**AVIS RELATIF À LA PROTECTION
CONTRE LES EVENTUELS EFFETS NOCIFS ET NUISANCES
PROVOQUÉS PAR LES RAYONNEMENTS NON IONISANTS
GÉNÉRÉS PAR DES ANTENNES ÉMETTRICES STATIONNAIRES**

Commune : LA LOUVIERE - Exploitant : ORANGE

Référence exploitant : 038C1_5 / 30055C1_4 / 40055C1_3 / 50055C1_1

Rapport n° 1857 / 2024

Figure 1 : Vue en plan des lieux de séjour et des points de contrôle

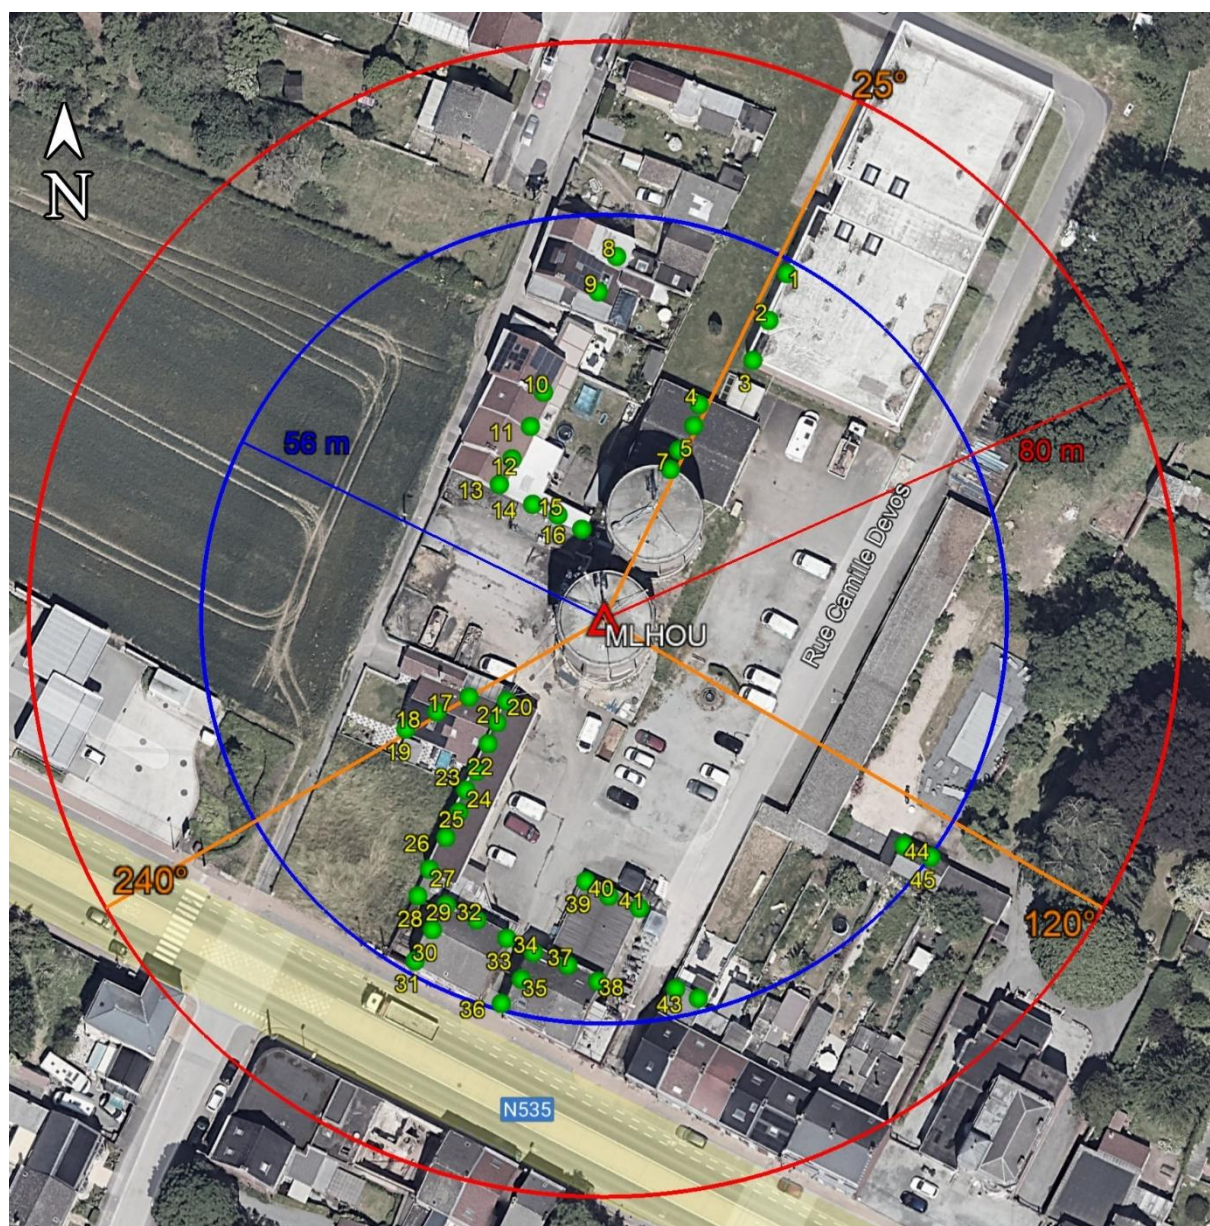
Les fréquences d'émission, la puissance rayonnée par chacune des antennes et leur gain permettent de déterminer le rayon de la zone à analyser. Tout dépassement de la limite par installation est exclu en dehors de cette zone. Le tableau 2 reprend les 35 LS² pour lesquels l'indice d'exposition est le plus élevé. Les différentes colonnes indiquent :

- le numéro du point de contrôle repris sur un des plans de la figure 1;
- le numéro du LS dans lequel se trouve le point de contrôle de la 1^{ère} colonne ;
- l'atténuation d'obstacle prise en compte pour le calcul de l'indice d'exposition dans le LS ;
- le résultat du calcul de l'indice d'exposition.

En ce qui concerne les antennes de l'installation mentionnées dans le tableau 1, la distance maximale à laquelle la limite pourrait être atteinte, à l'extérieur, est égale à 77,0 m. S'il n'y a pas de LS à une distance inférieure, les antennes respectent forcément la limite d'immission.

Dans le cas des LS situés à l'intérieur des bâtiments, une atténuation d'obstacle est prise en compte et il en résulte que la distance maximale à laquelle la limite pourrait être atteinte se réduit à 54,5 m.

Figure 2 : Vue en plan des installations d'antennes dans un rayon de 300 mètres autour de l'installation faisant l'objet de la demande d'avis

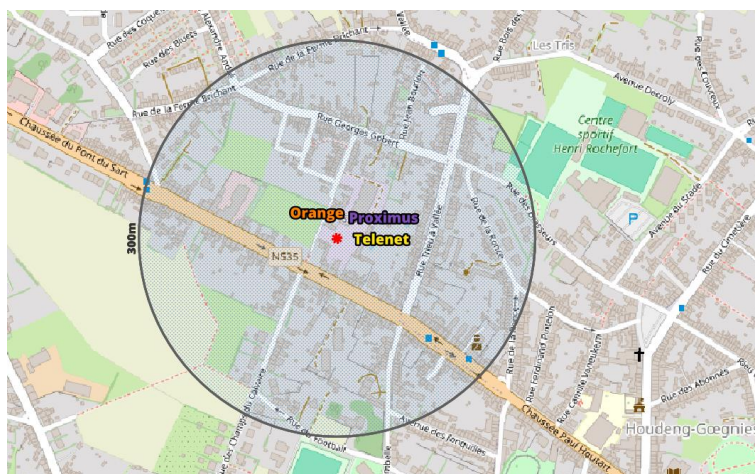
Le plan en projection verticale de la figure 2 indique la localisation des installations d'antennes émettrices stationnaires visées par le décret et situées dans un rayon de 300 mètres autour de l'installation référencée dans le paragraphe 2 et localisée au centre du cercle. Les données de localisation de ces antennes et les avis correspondant sont accessibles via le cadastre en ligne des antennes émettrices stationnaires⁶. Les installations prises en compte dans l'évaluation du respect de la limite cumulative sont les installations d'antennes émettrices déclarées en service par l'exploitant à la date du présent avis, à l'exception de l'installation référencée dans le paragraphe 2 et éventuellement d'autres installations ayant fait l'objet d'une demande d'avis à la même date et qui sont situées à l'intérieur de la zone de 300 mètres de rayon.

- il y a au plus 4 installations d'antennes émettrices stationnaires présentes dans la zone d'évaluation de 300 mètres de rayon représentée dans la figure 2, y inclus l'installation référencée dans le paragraphe 2 : la limite cumulative définie à l'article 4, §2 du décret est nécessairement respectée dans les lieux de séjour à l'intérieur de la zone d'évaluation de 300 mètres de rayon ;

Compte tenu des considérations ci-dessus, il apparaît que l'intensité du rayonnement électromagnétique généré, dans les lieux de séjour situés dans un rayon de 300 mètres autour de l'installation référencée dans le paragraphe 2, par l'ensemble des antennes émettrices stationnaires de l'ensemble des exploitants du même site d'antennes émettrices stationnaires respecte la limite fixée à l'article 4, § 2 du décret.
